前回審査会（平成 30 年 11 月 22 日）等における指摘事項及び事業者の見解

春分：時刻別日影図

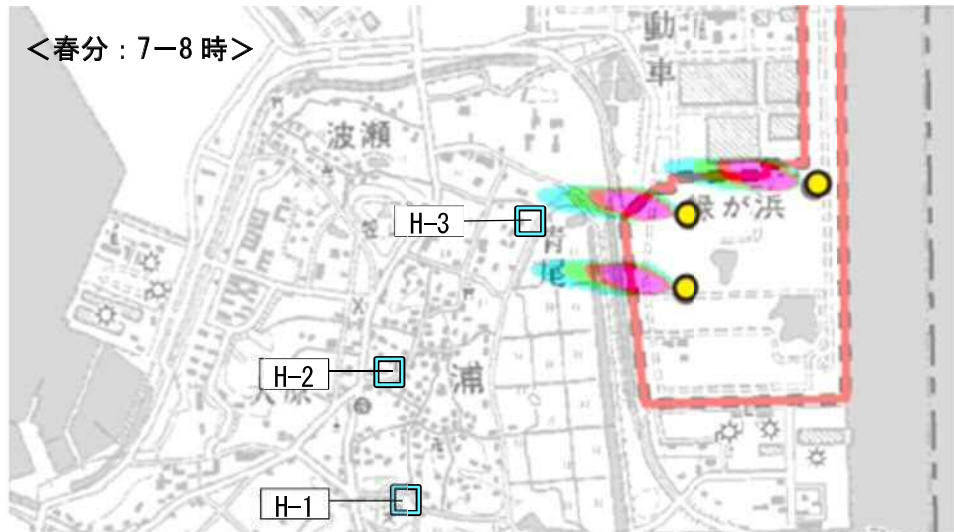
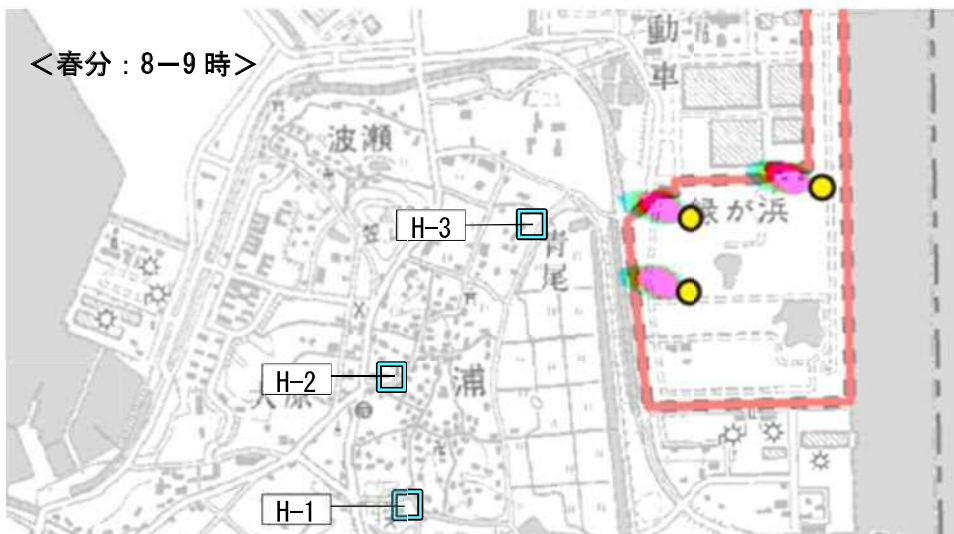
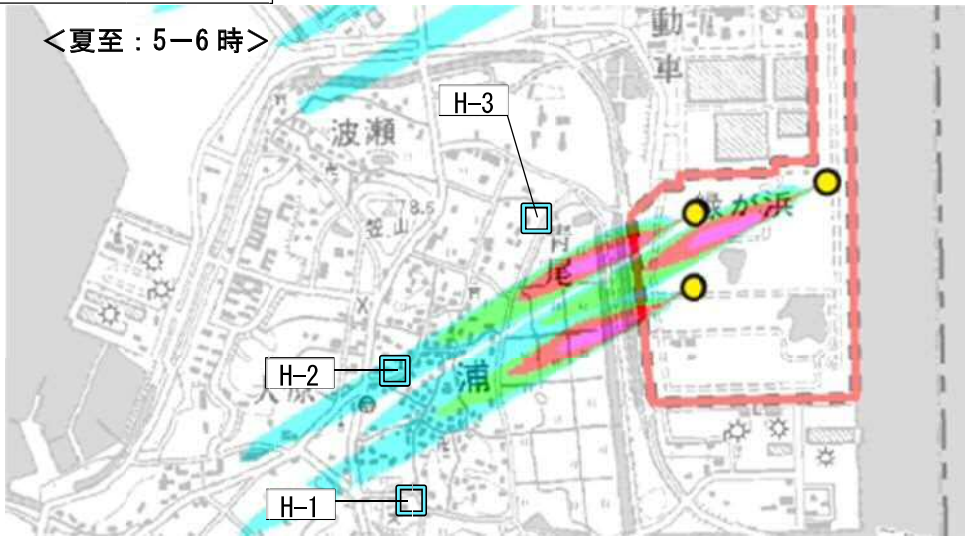
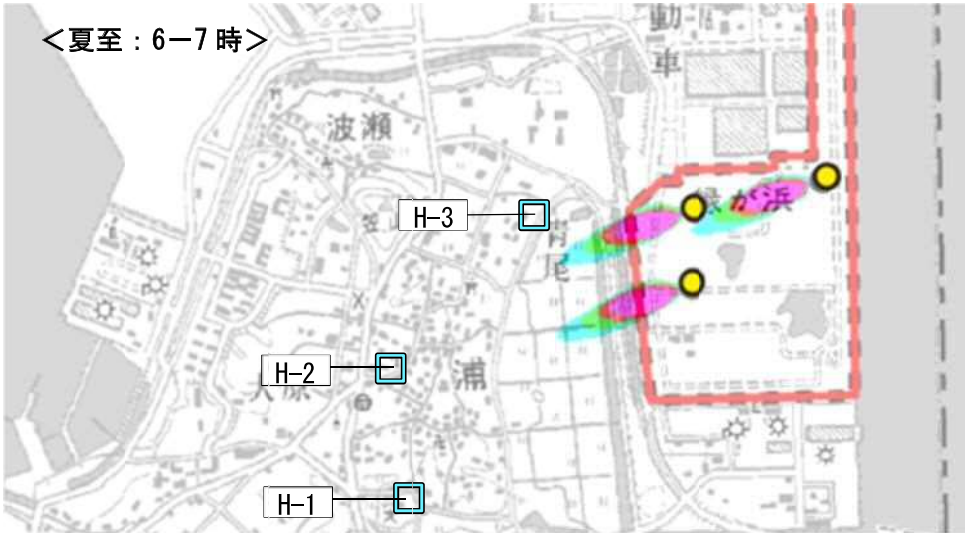
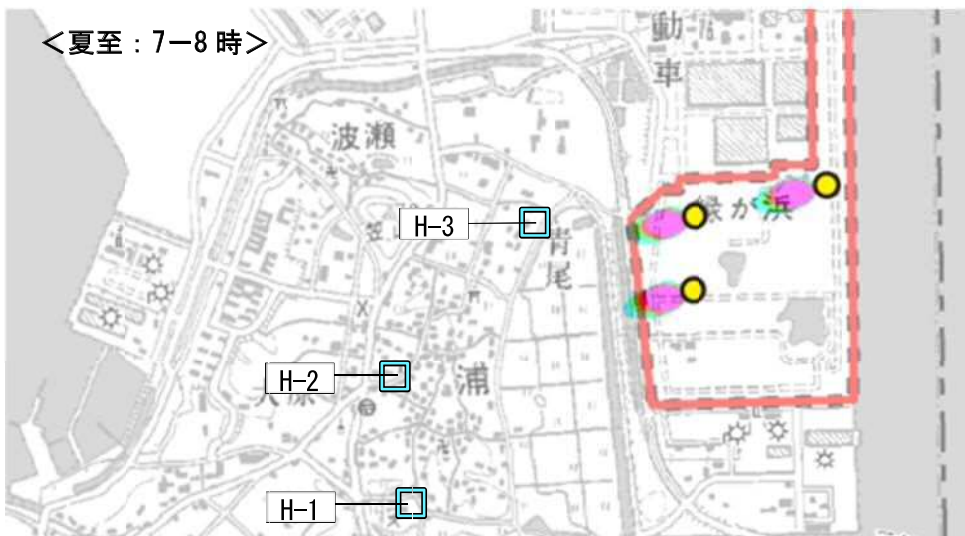
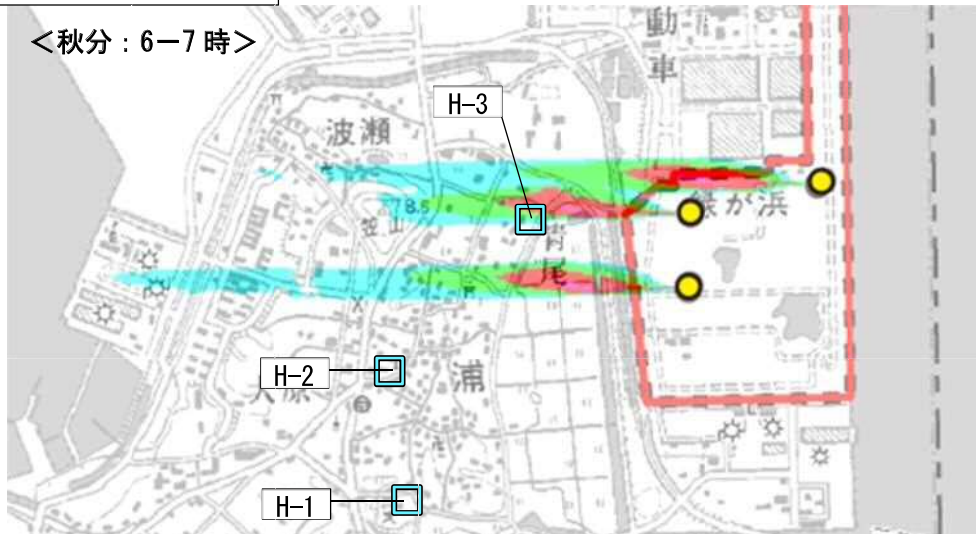
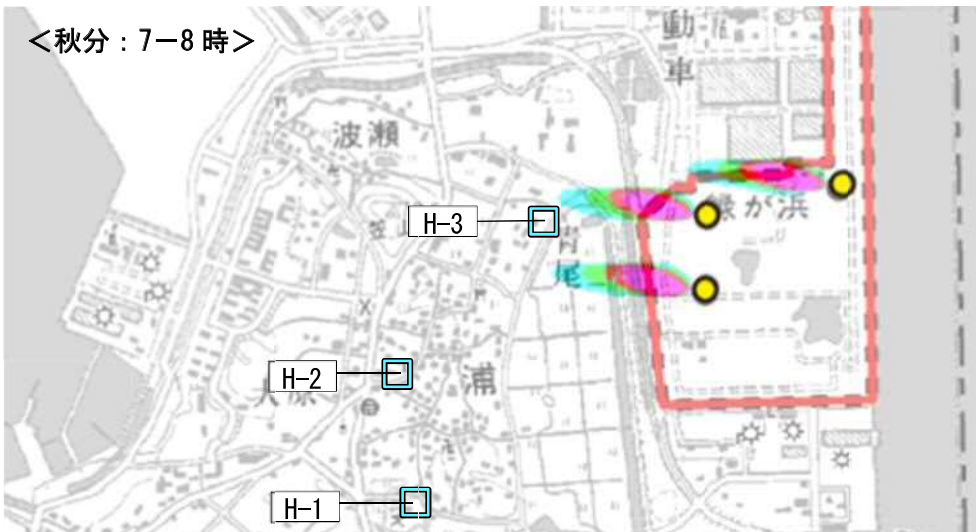
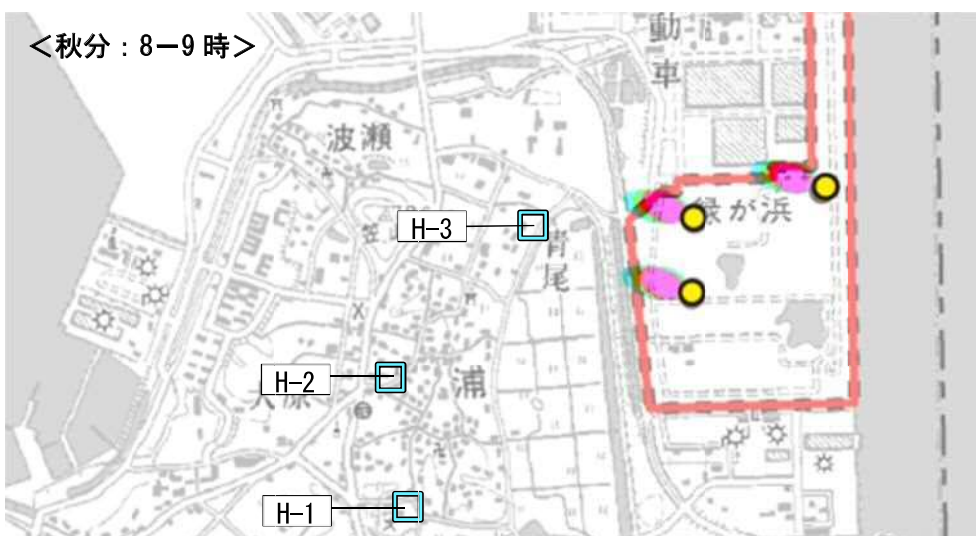
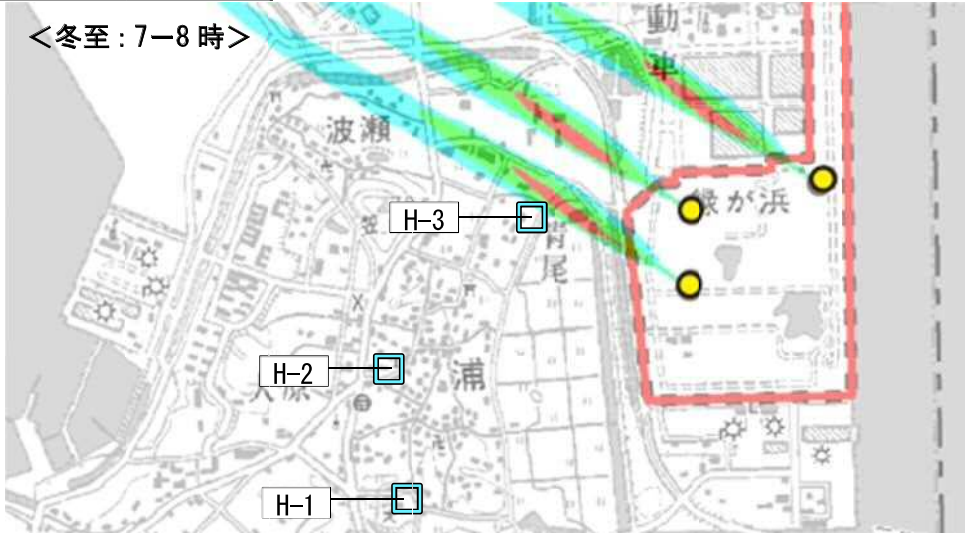
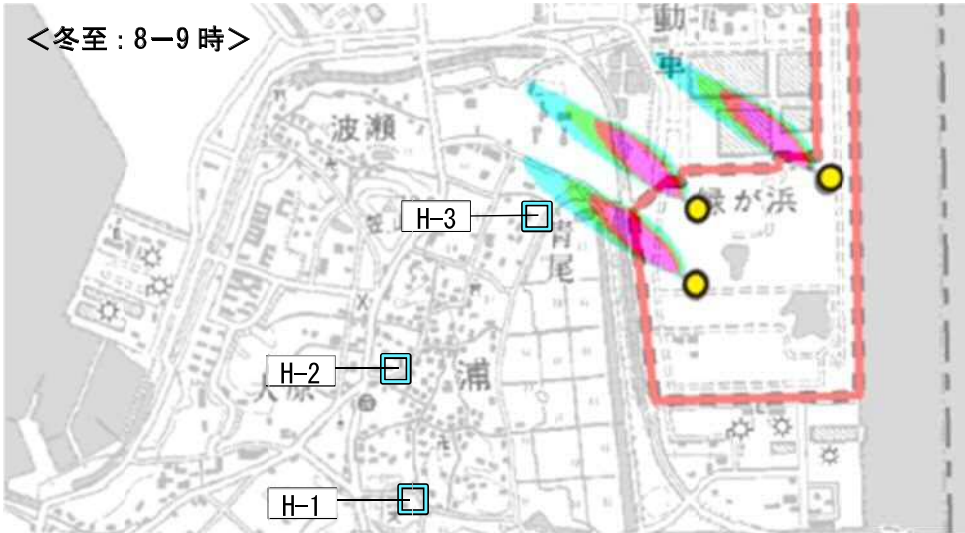
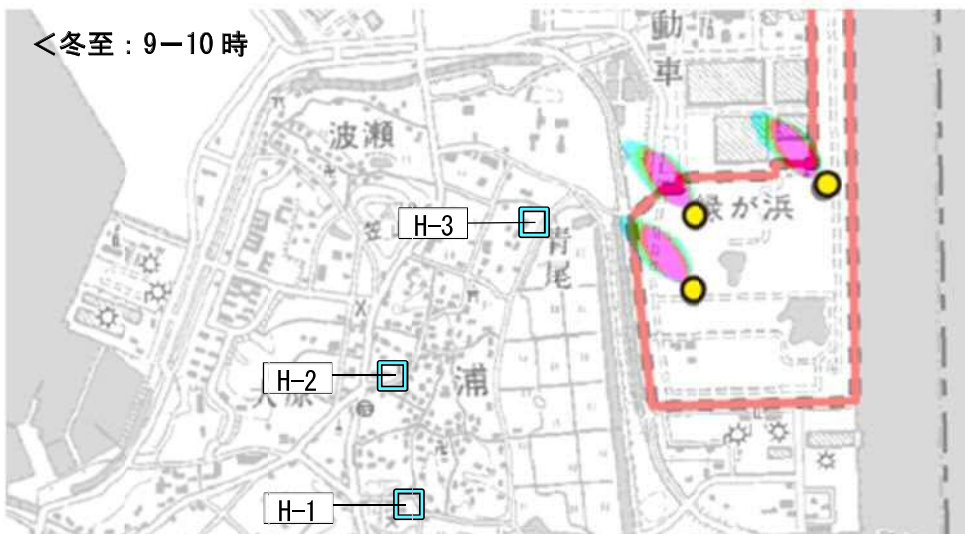
番号	指 摘 事 項	事 業 者 の 見 解
<b>低周波</b>		
3	低周波について、地盤の関係で共振も考えられるが、それを考慮しているか。	<p>風力発電機の稼働に伴う振動については、発電所アセス省令の参考項目に選定されていないことからその影響は極めて小さいものと考えられ、本事業においても同様と考えています。</p> <p>また、設置される風力発電機が、「発電用風力設備に関する技術基準を定める省令」（平成9年通商産業省令第53号）で定められた技術基準に基づいて、「風車を支持する工作物は、自重、積載荷重、積雪及び風圧並びに地震その他の振動及び衝撃に対して構造上安全でなければならない」等、構造上の安全・耐力について配慮されることから、必然的に風車を設置するための基礎についても強固なものとなり、風力発電の稼働に伴う振動の発生は抑制されるものと考えています。</p> <p>なお、事業者が定期的に行っている地域住民との意見交換の場において、今後も意見を収集し、苦情等があれば状況を確認した上で、その結果を踏まえ、必要に応じて対応する予定です。</p>
<b>水質</b>		
4	潮の影響で、河川から上がってきた濁りによる浮遊物質量の調査結果への影響がないか。	河川に設定した採水地点は田原湾と渥美湾を結ぶ運河に近く、潮の干満による水位変動も確認されていることから、河川における浮遊物質量の現況調査結果に潮の影響が含まれている可能性はあります。
<b>風車の影</b>		
5	生活時間のどの部分で風車の影による影響が生じるかも重要であるため、時間別日影図を示してほしい。	<p>予測対象とした時期(春分・夏至・秋分・冬至)において住宅に影が生じる時間帯を予測すると、準備書に掲載したとおり、日の出から1時間は住宅に対して風車の影が生じることが示されます。</p> <p>しかしながら、日の出から1時間を過ぎる頃には、別添1のとおり住宅に対して風車の影が及ばなくなるため、住民の生活時間に風車の影の影響が生じる可能性のある時間帯は、日の出から1時間となります。</p>

図-8 3枚のブレードの彩色例  
(赤色、先端部彩色)

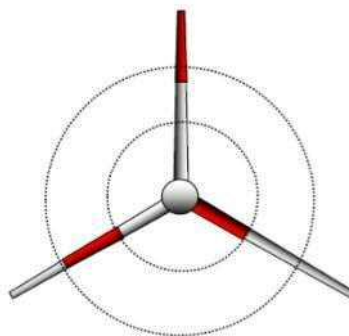
番号	指摘事項	事業者の見解																												
<b>景観</b>																														
9	鳥類に対する視認性を高めるために行うブレードの彩色塗装と、景観の環境保全措置として実施する周囲の環境に馴染みやすいような塗装をどのように両立するのか。	<p>具体的な塗装方法はまだ決定していませんが、鳥類に対して別添2「海ワシ類の風力発電施設バードストライク防止策の検討・実施手引き」（平成28年6月 環境省）に記載されている塗装パターン等、最新の知見を参考にするとともに、景観については近隣の既設の風力発電機の彩色との調和に配慮し、検討していく予定です。</p> <p>なお、近隣の既設の風力発電機の彩色は別添3のとおりであり、例えばこれと同様の彩色とすることにより、ブレードの視認性の向上と近隣の既設の風力発電機との連続的な景観としての調和が図られると考えています。</p>																												
<b>その他</b>																														
10	既存の風力発電機の稼働状況（基数、発電能力、実際の発電効率及び発電量）はどのようになっているか。	<p>既設の風力発電所の設置基数、発電能力、発電量は以下のとおりです。</p>
